**TECHNISCHE MITTEILUNG NR.
SERVICE BULLETIN NO.**

**MSB36-083/1
MSB40V1-002/1
MSB20-044/1
MSB22-001/1**

SERVICE BULLETIN

INTRODUCTION OF A NEW OIL DIPSTICK FOR ROTAX® ENGINE TYPE 912 AND 914 (SERIES)

the following drawings should provide additional information:

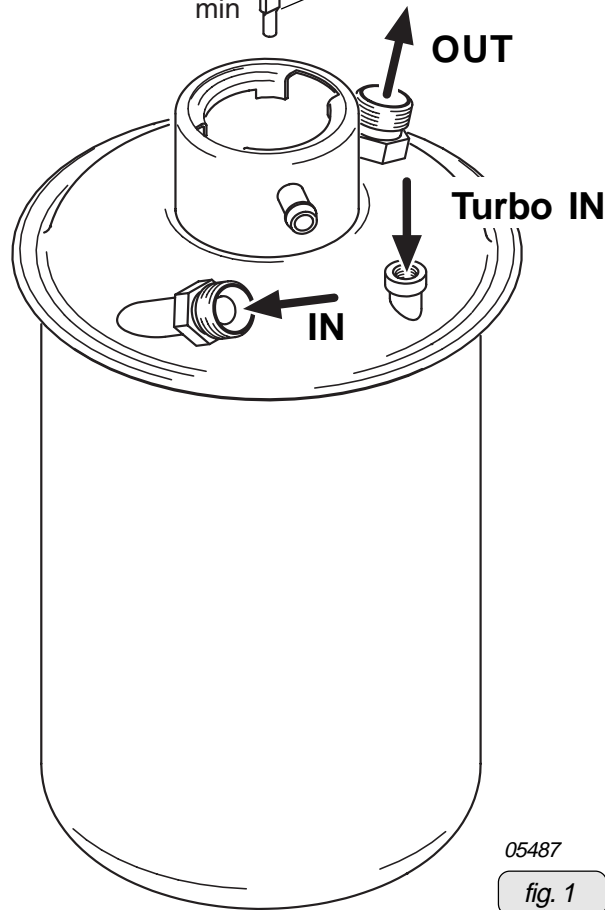
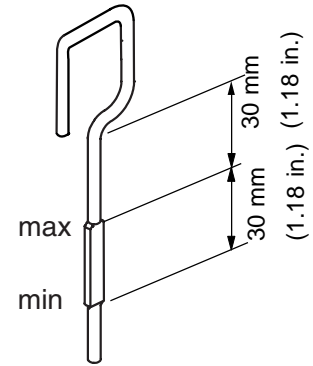
It has been discovered, in some cases, that the new characteristics of some modern oils can result in a slower return of oil from the crankcase to the tank under certain conditions. This could possibly cause the oil tank level to fall to a level below the minimum. In order to help prevent this problem it is necessary to raise the minimum oil level in the tank. This is achieved by using a new dipstick with new level marks.

- Remove the oil dipstick part no. 956150 and replace by new oil dipstick part no. 956151.
- Inspect the oil level to be performed SI-27-1997 "Oil level check", current issue.
- Add oil if necessary.

◆ **NOTE:** By changing the oil dipstick, the minimum oil level is raised by approx. 40 mm (1.57 in.) and the height between the "min." and "max." level is reduced to 30 mm (1.18 in.) (approx. 0,45 litre).

Folgende Zeichnungen sollen zusätzliche Information bieten:

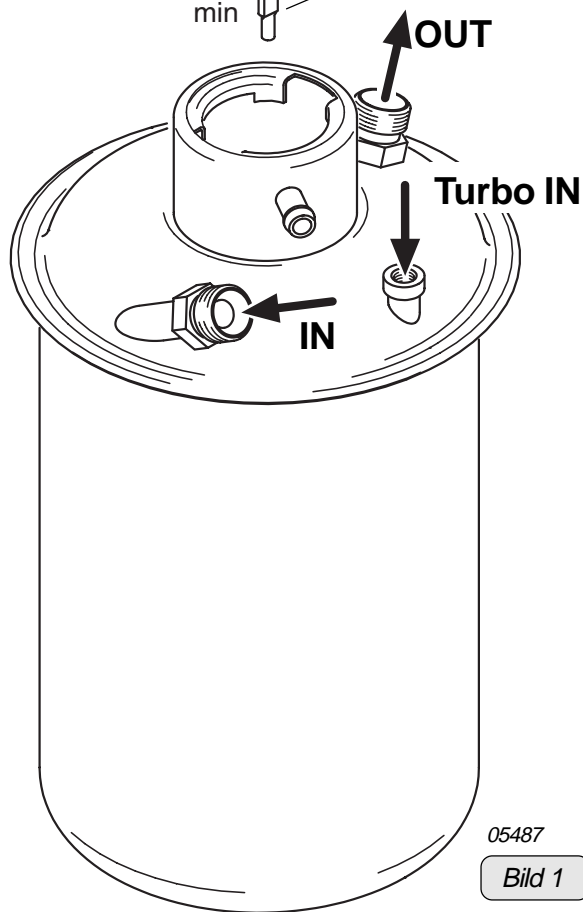
Es wurde festgestellt, dass aufgrund von Weiterentwicklungen und damit veränderten Eigenschaften der Öle, es unter bestimmten Bedingungen zu einem langsameren Rücklauf des Öles vom Kurbelgehäuse in den Öltank kommen kann. Dadurch könnte es möglicherweise im Öltank zu einem Abfall des Ölstandes unter das Minimum kommen. Aufgrund dieser Tatsache wurde der Minimum Ölstand angehoben und ein neuer Ölmeßstab mit angepaßter Ölstandsmarkierung eingeführt.

- Ölmeßstab TNr. 956150 entfernen und durch neuen Ölmeßstab TNr. 956151 ersetzen.
 - Ölstand gemäß SI-27-1997 Ölstandskontrolle (letztgültige Ausgabe) prüfen.
 - Ölverrat gegebenenfalls ergänzen.
- ◆ **HINWEIS:** Durch die Änderung des Ölmeßstabes wurde das Minimum des Ölniveaus um ca. 40 mm angehoben und der Wert zwischen „min.“ und „max.“- Marke auf 30 mm (ca.0,45 Liter) eingegrenzt.
- Originalbetriebszustand des Luftfahrzeuges wiederherstellen.
 - Minuspol der Bordbatterie anklemmen.
